# Rapport d'enquête publique

*Numéro E20 000019/92*

**ENQUÊTE PUBLIQUE ENVIRONNEMENTALE**  
préalable à la délivrance d'une autorisation de construire un  
ensemble de bureaux, de logements et de commerces dénommé  
Projet D5 sur la commune de BOULOGNE-BILLANCOURT

### **QUESTION DU CE 3.3 : Commentaires et avis technique du MOA**

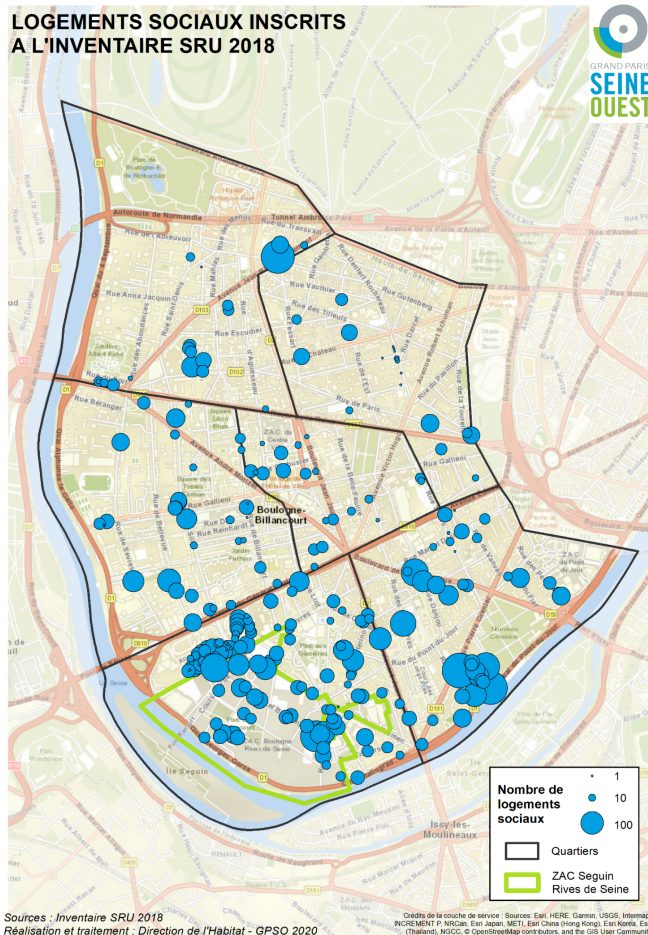
**Question 3.3 posée par le Commissaire Enquêteur** : Quel est le pourcentage de logements sociaux dans le périmètre du Trapèze par rapport aux autres quartiers de la ville de Boulogne ?

Conformément aux orientations du plan local de l'habitat, un quota de 33 % de logements sociaux a été imposé pour chaque macro-lot du Trapèze.

Ainsi, le pourcentage de logements sociaux dans la Ville de Boulogne Billancourt s'élevait à 14,75% au 1er janvier 2019.

La loi SRU impose de consacrer une part significative de logements sociaux aux nouveaux programmes et ces textes s'imposent donc à l'îlot D5. Le déséquilibre entre le nord et le sud de Boulogne est manifeste mais la structure de l'habitat au sud et l'ancienneté du parc au nord sont des éléments de contraintes incontournables. Le commissaire enquêteur considère que les réponses du MOA sont argumentées. (voir plan communiqué ci dessous)

**QUESTION 7.1 : Commentaires et avis technique du MOA**

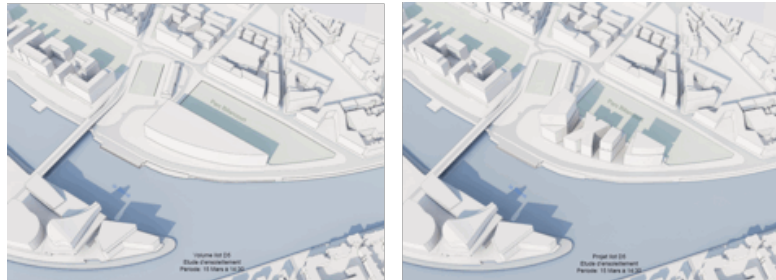
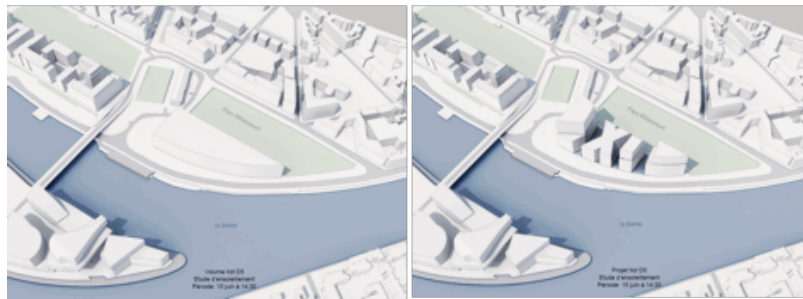
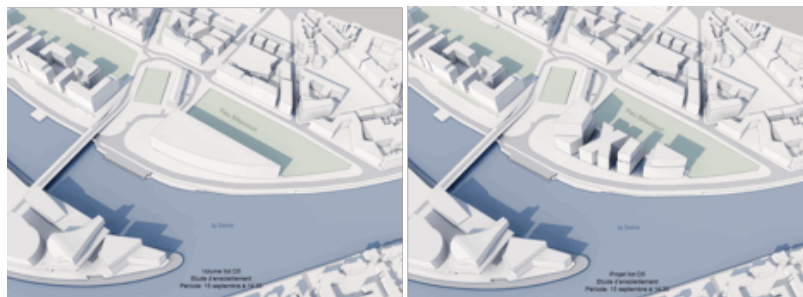
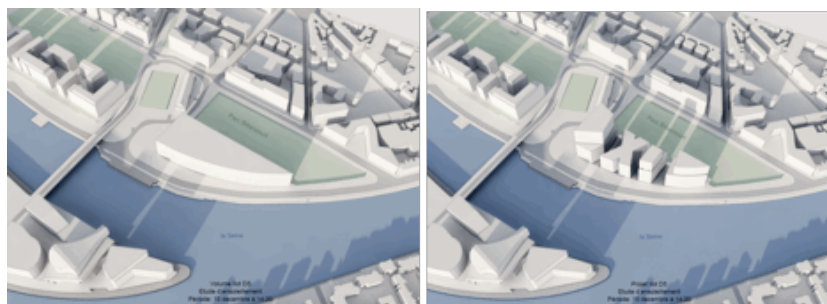
Question 7.1 : Quel seront les conséquences de ces nouveaux immeubles de grande hauteur de l'ilot D5 sur l'ensoleillement du parc et des habitations limitrophes ? Une étude sur les ombres portées par les nouvelles constructions a t-elle été réalisée ?

Une étude sur les ombres portées a été réalisée.

Nous avons comparé la volumétrie du projet avec un front bâti de hauteur égale à celle des autres bâtiments du quai Georges Gorse. Il en résulte une incidence quasi identique.

Le commissaire enquêteur considère que les schémas et l'étude réalisée sur les ombres portées des immeubles selon les différentes saisons est pédagogique puisque les projections sont faites avec une barrière d'immeubles de hauteur similaire à ceux du pourtour. Sans pour autant lever les appréhensions du public sur cette question évoquée à de très nombreuses reprises, ces images permettent de limiter les fausses interprétations en les objectivant.
